PROPUESTAS AL PLAN DE MOVILIDAD URBANA SOSTENIBLE

En el avance redactado para el **Plan de Movilidad Urbana Sostenible** se plantea, como solución para la zona centro de nuestra ciudad, la peatonalización de un gran número de calles con acceso únicamente del tráfico motorizado público y del autorizado.

CAMBIOS DE SENTIDO PROPUESTO:

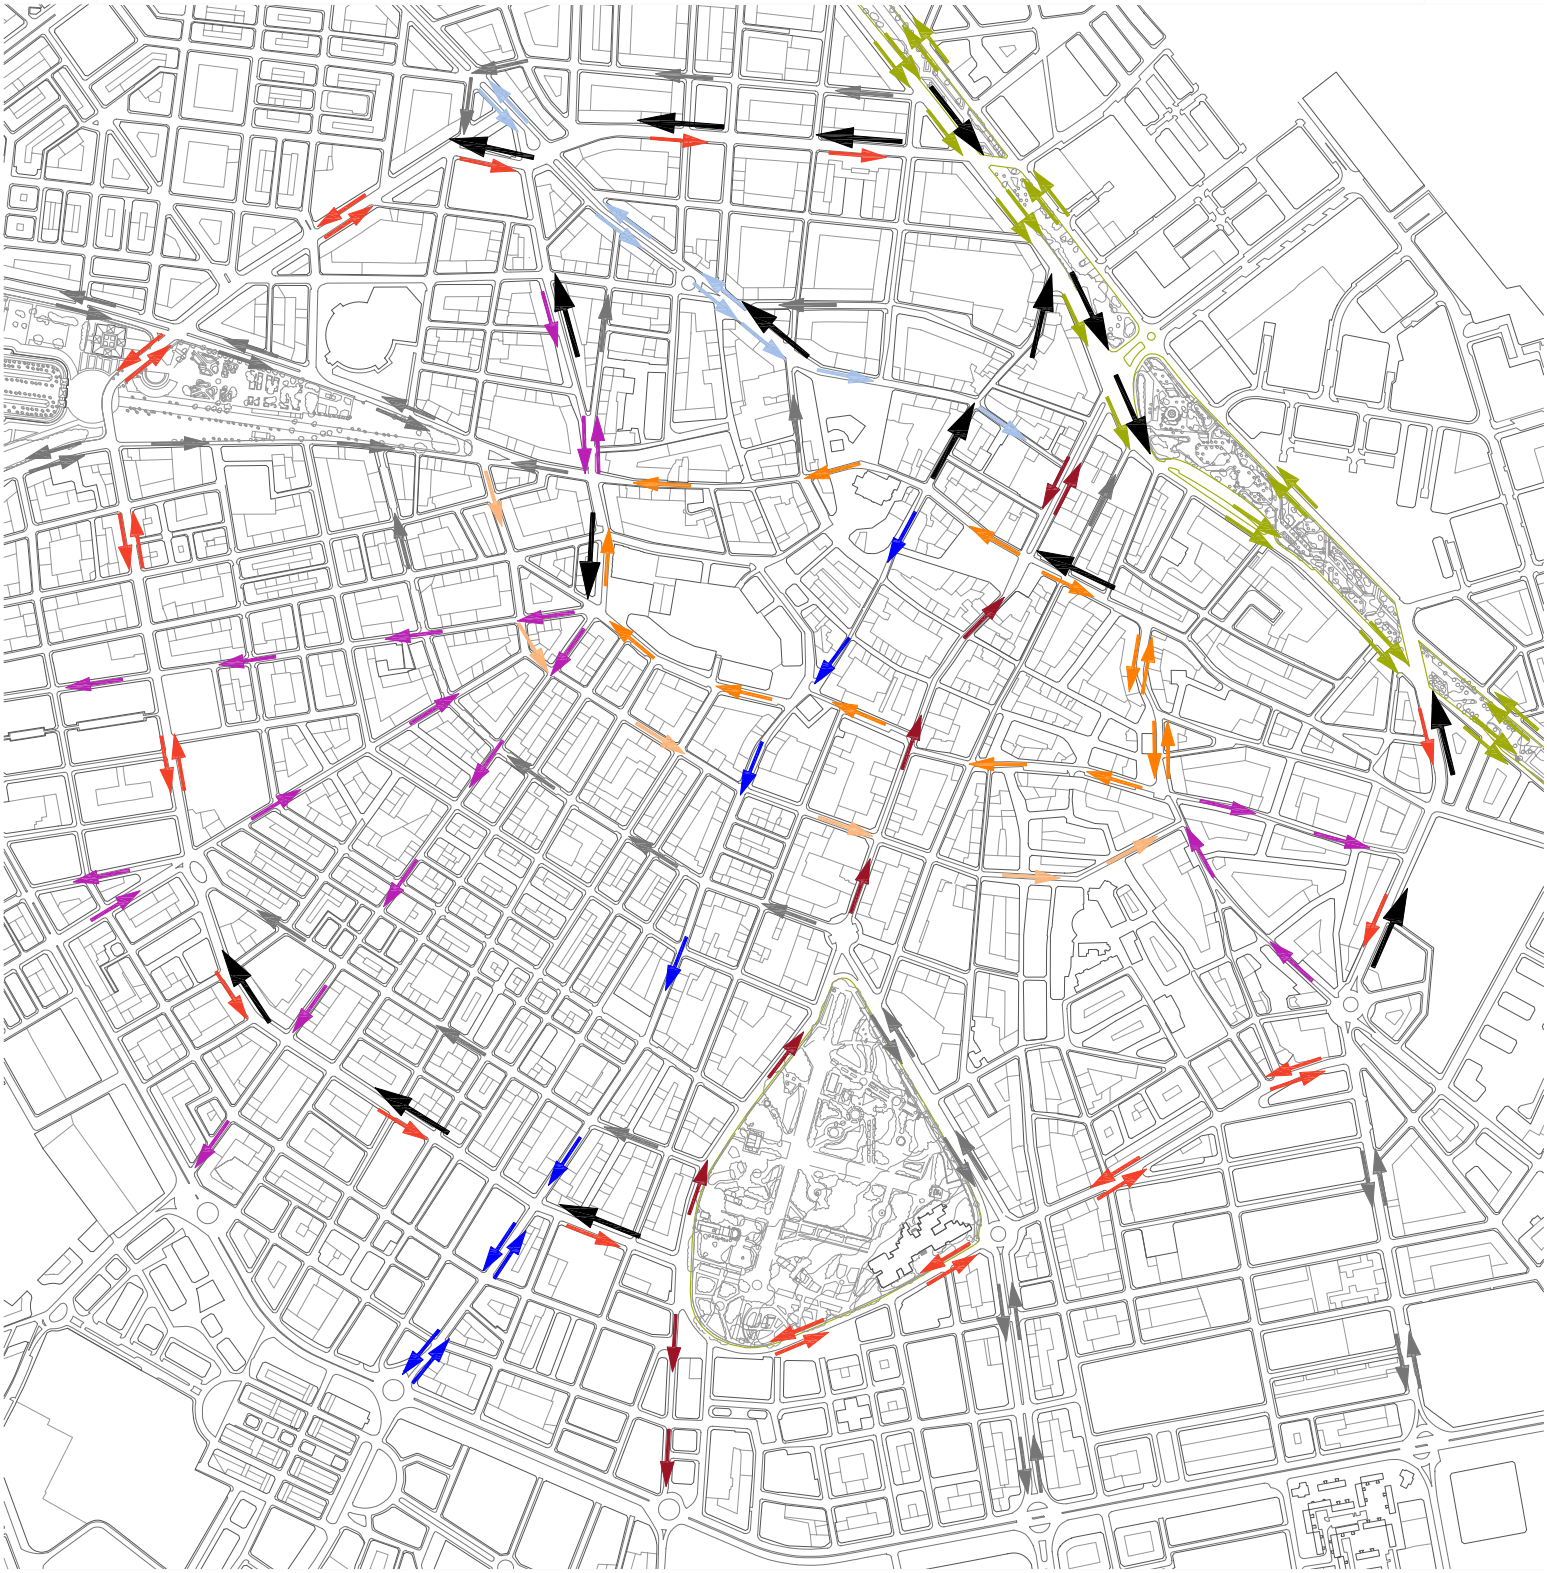
RONDA INTERMEDIA: AVDA RAMON Y CAJAL
C. POZO
C. ARQUITECTO VANDELVIRA
C. ALCALDE CONANGLA

EJE ROSARIO: C. SAN ANTONIO

VIARIO DISTRIBUIDOR CENTRO: C. SAN AGUSTIN
C. BAÑOS

PASEO DE LA CUBA: C. ARQUITECTO FERNANDEZ - AVDA RAMON Y CAJAL
C. SAN ANTONIO - PASEO LA LIBERTAD
PASEO LA LIBERTAD - C. SALAMANCA

RADIALES DE CONEXION CON EL CENTRO: C. BAÑOS

RADIALES DE PENETRACION URBANAS: C. PABLO MEDINA

- Calle del Rosario (entre la calles Concepción y Tinte).

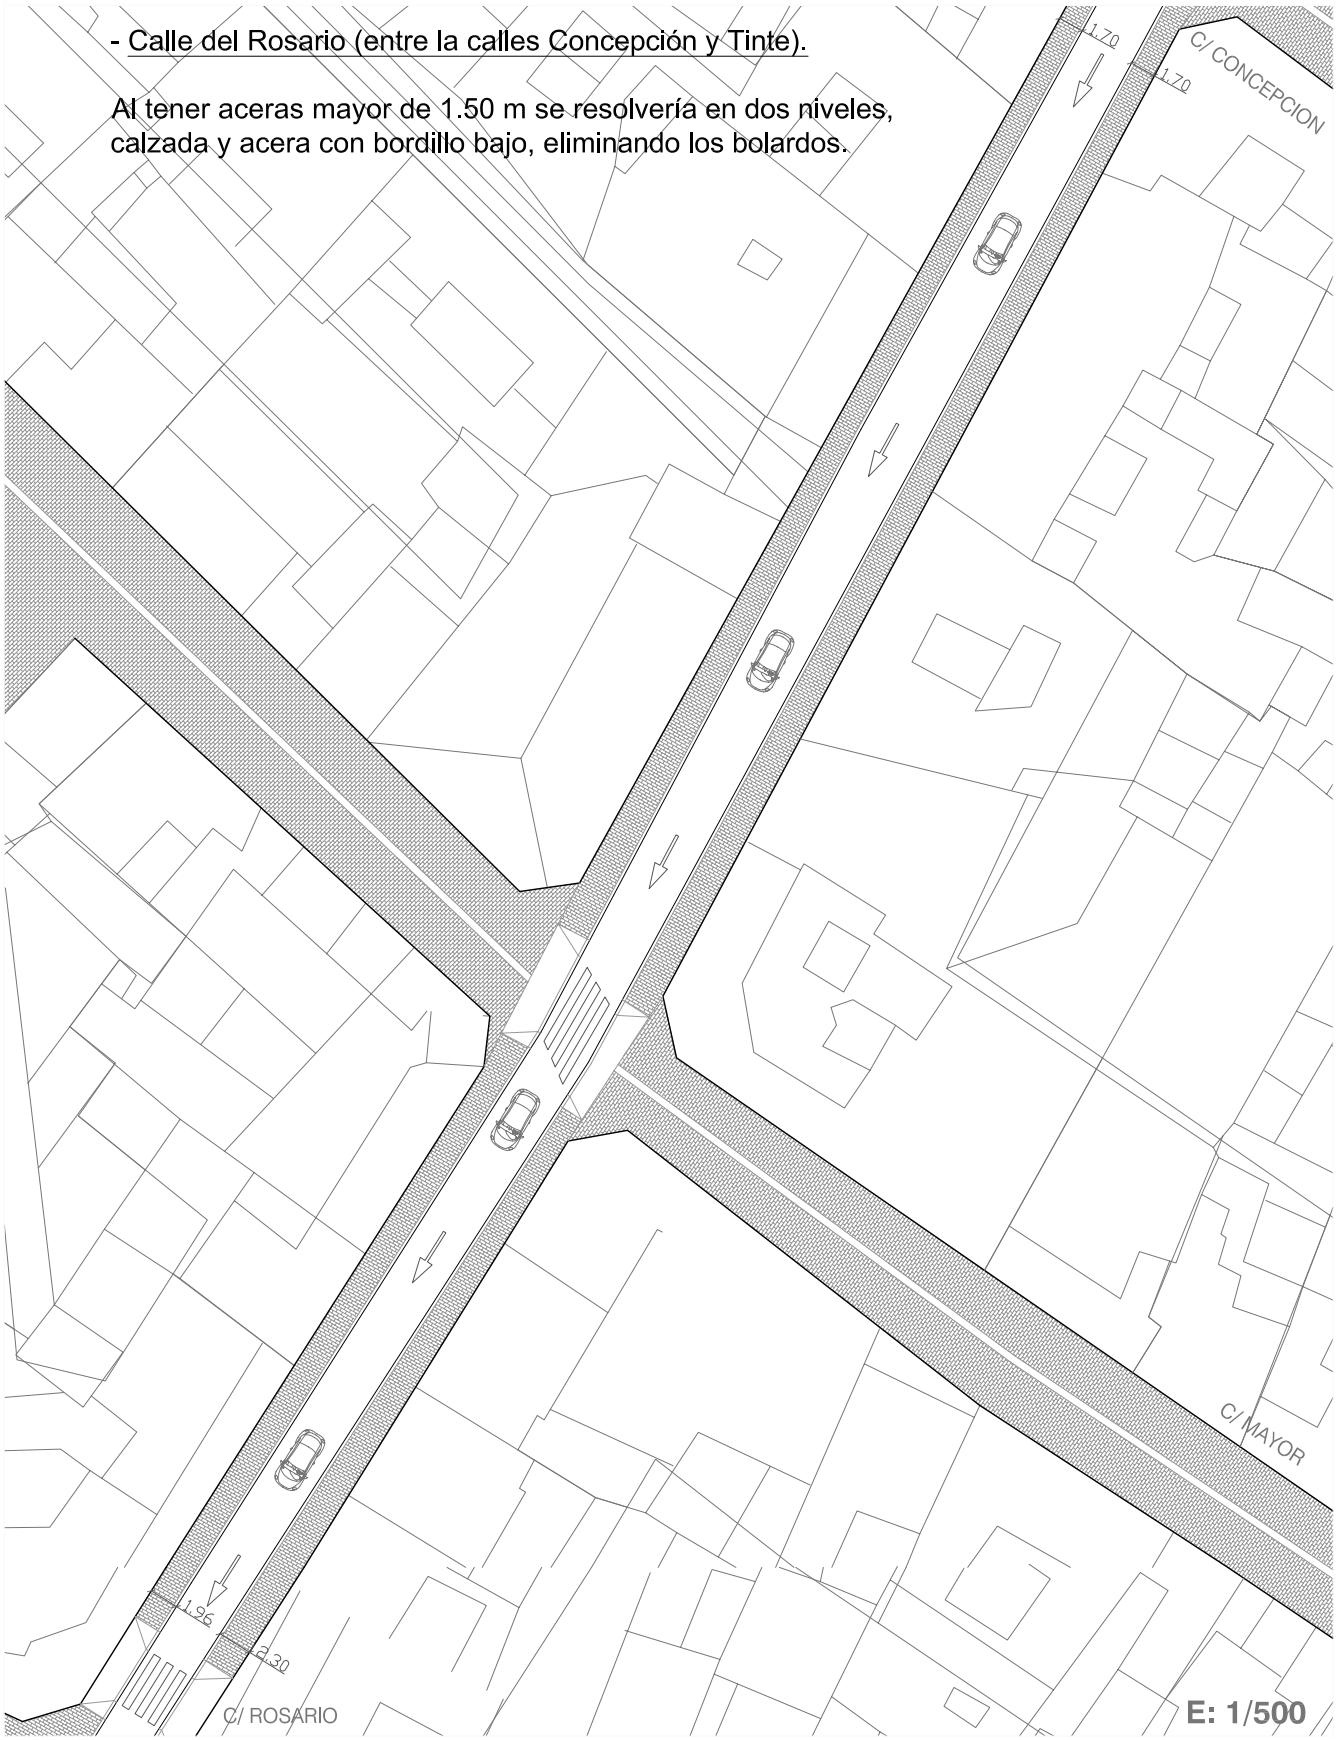
Al tener aceras mayor de 1.50 m se resolvería en dos niveles, calzada y acera con bordillo bajo, eliminando los bolardos.

- Encuentro de la calle Arquitecto Vandelvira con el Paseo Pedro Simón Abril.

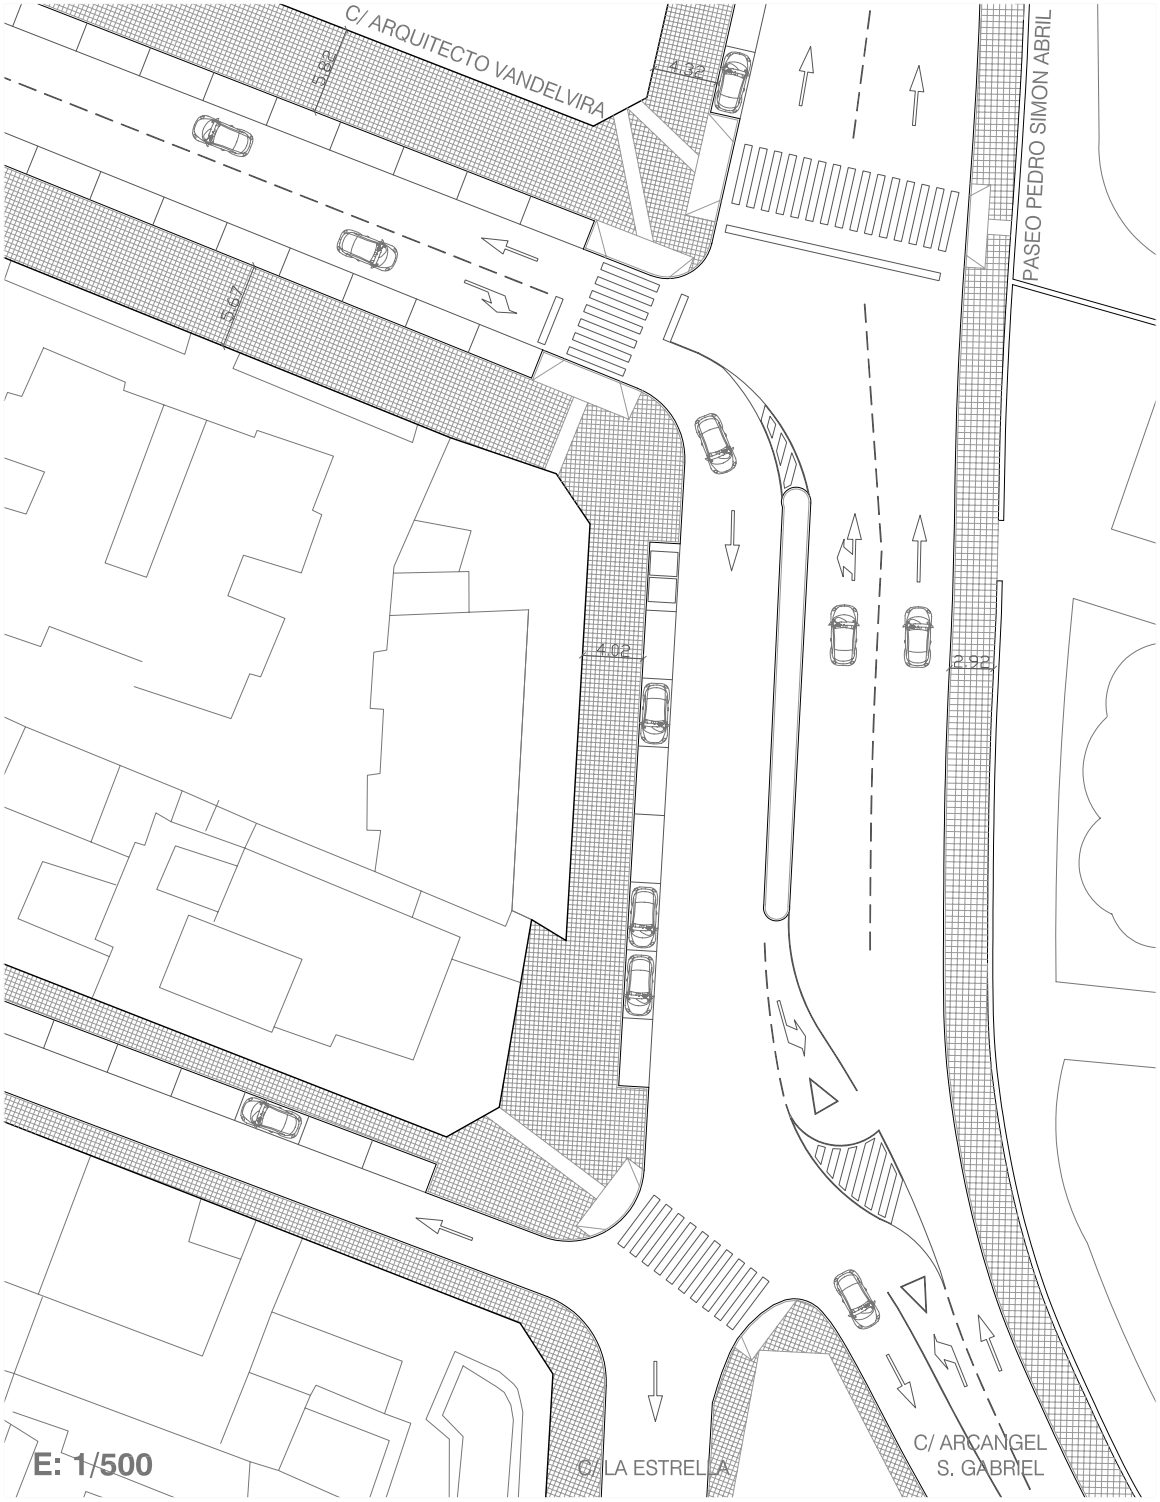
Al inicio de la calle Arquitecto Vandelvira habría dos carriles (actuales), uno de salida girando a la derecha hacia calle La Estrella / calle Arcángel San Gabriel, pudiendo girar posteriormente al pasar la mediana del Paseo Pedro Simón Abril hacia la calle Tesifonte Gallego, y otro de entrada desde la calle Arcángel San Gabriel.

- Otra posible solución del encuentro anterior.

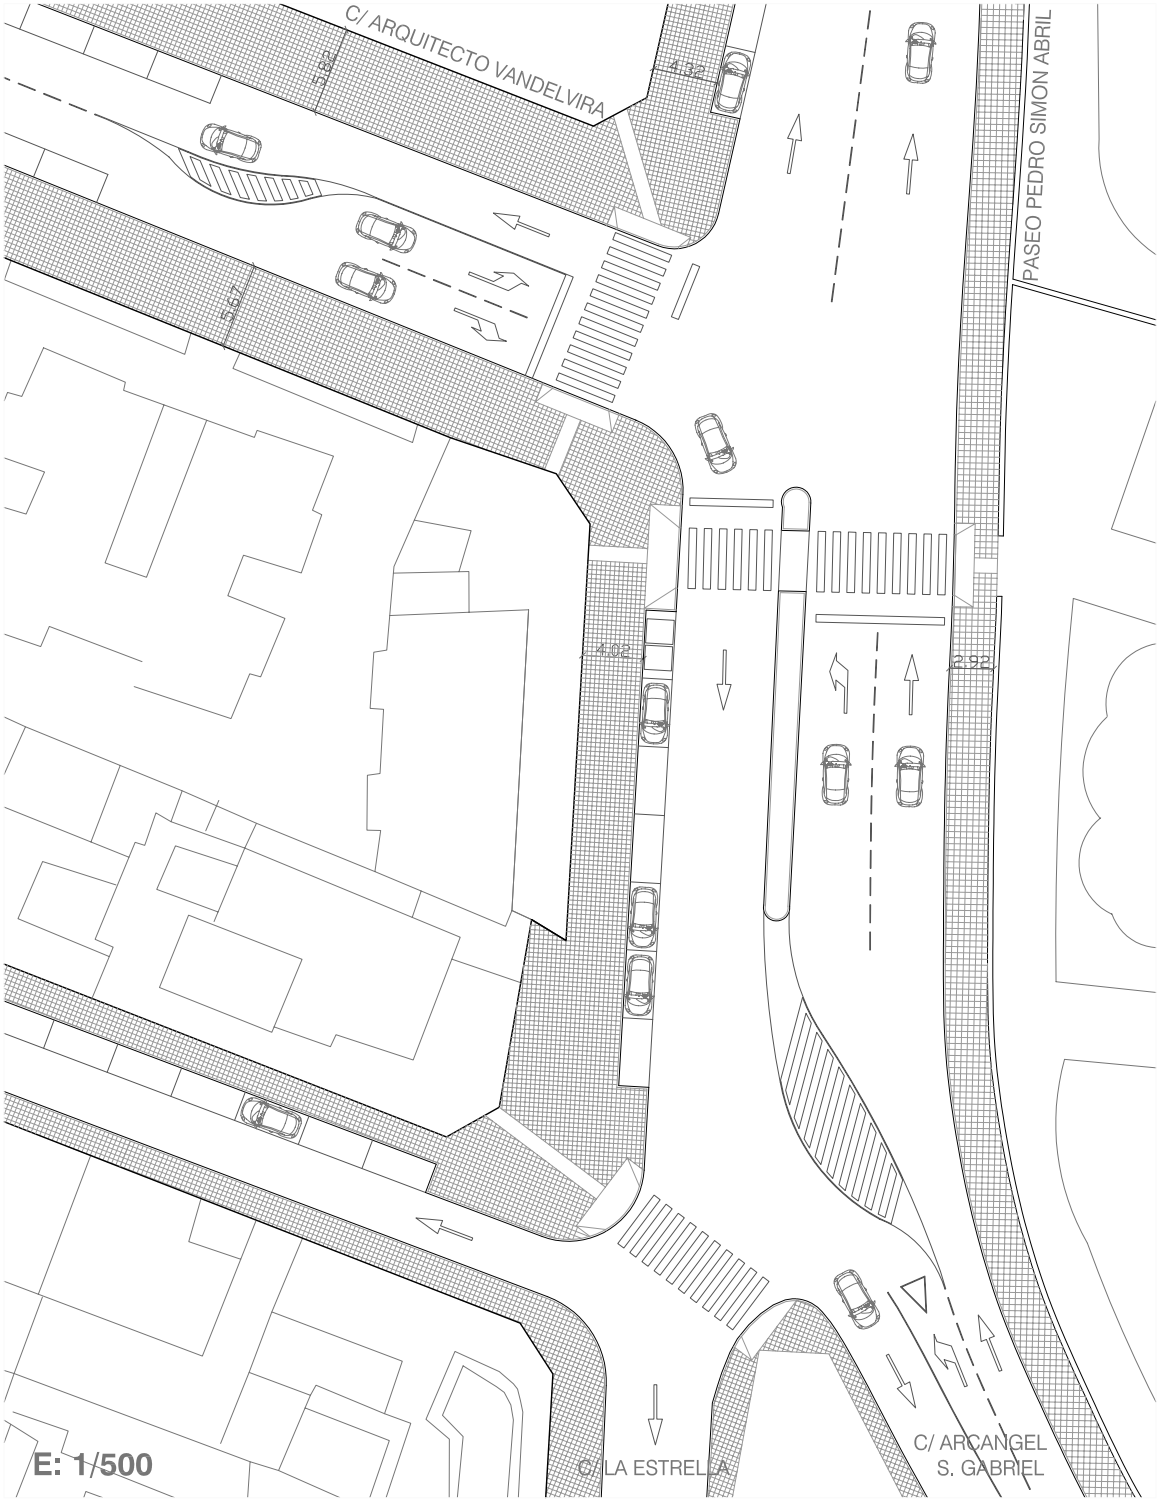
Al inicio de la calle Arquitecto Vandelvira habría tres carriles, dos de salida de la calle y uno de entrada, y en el Paseo Pedro Simón Abril, se desplaza el paso de peatones junto a la entrada al Parque Abelardo Sánchez, con dos carriles para un sentido y otro para el contrario. Se regularía con semáforos los carriles del centro de los descritos anteriormente, sincronizando la entrada y salida a la calle Arquitecto Vandelvira.

- Encuentro de la calle Baños con las calles Cristóbal Pérez Pastor y Albarderos

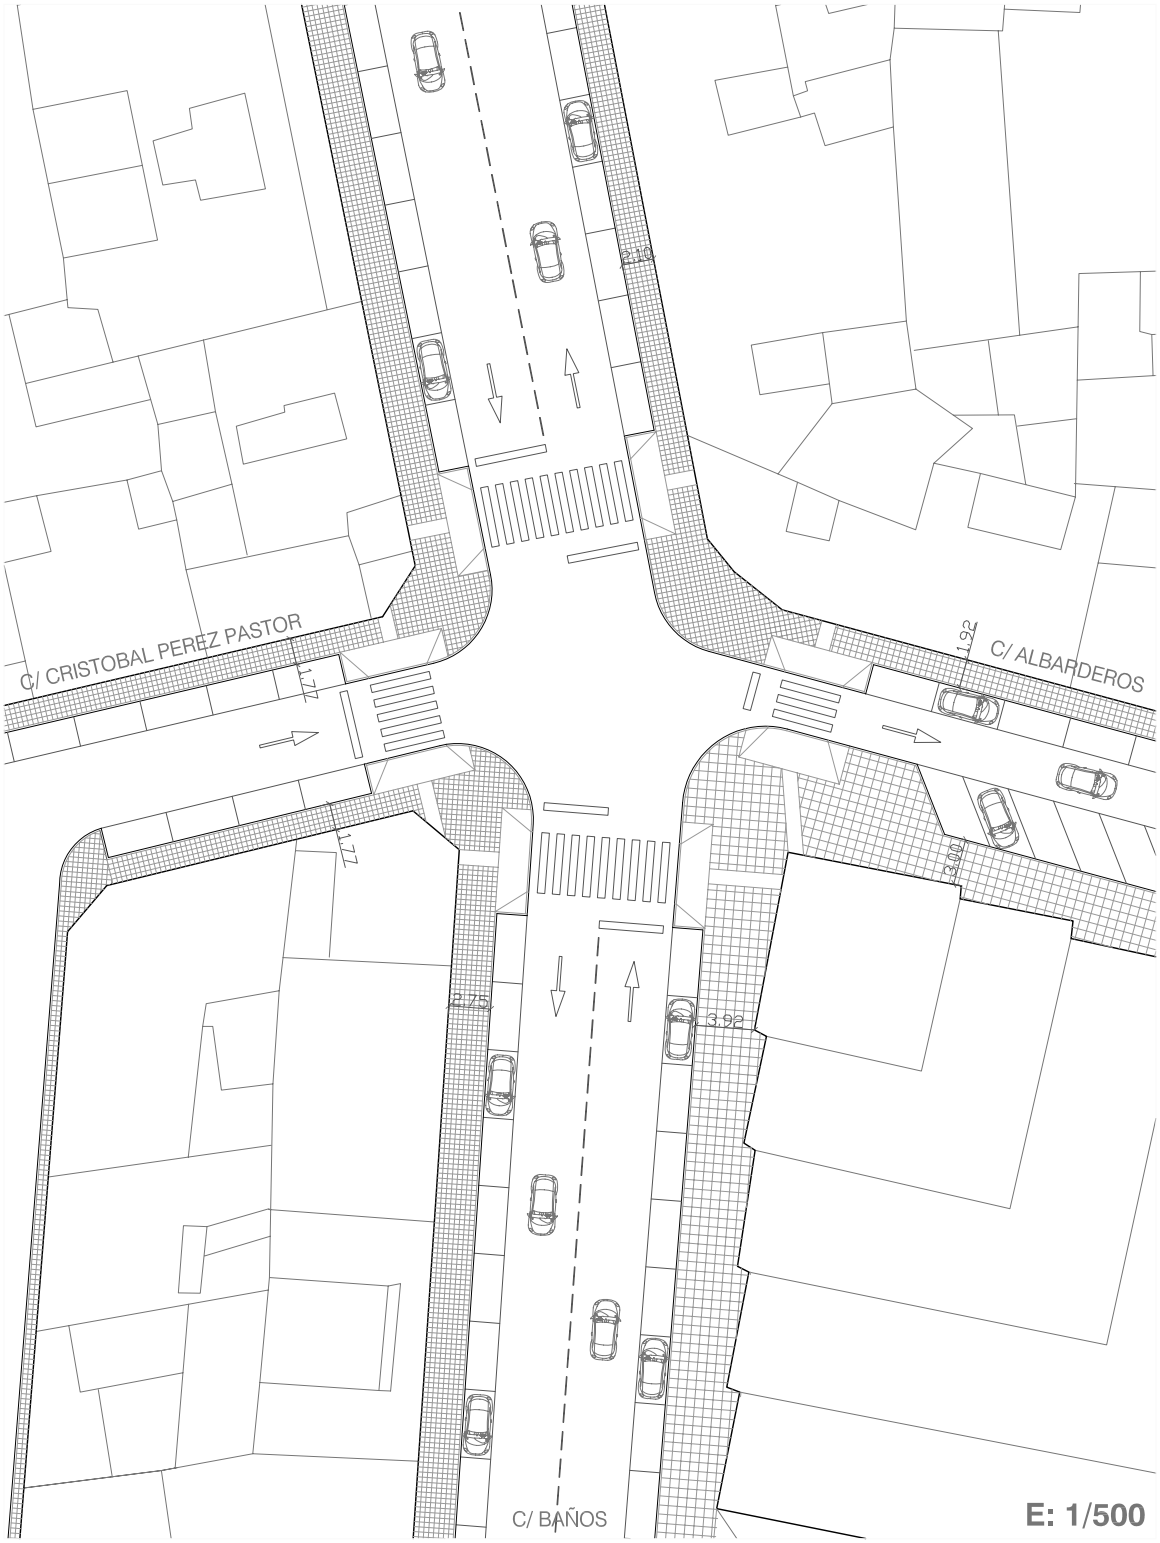
Sería la forma en que se resolvería este encuentro en el caso de no existir el edificio que impide la doble circulación en la calle Baños.
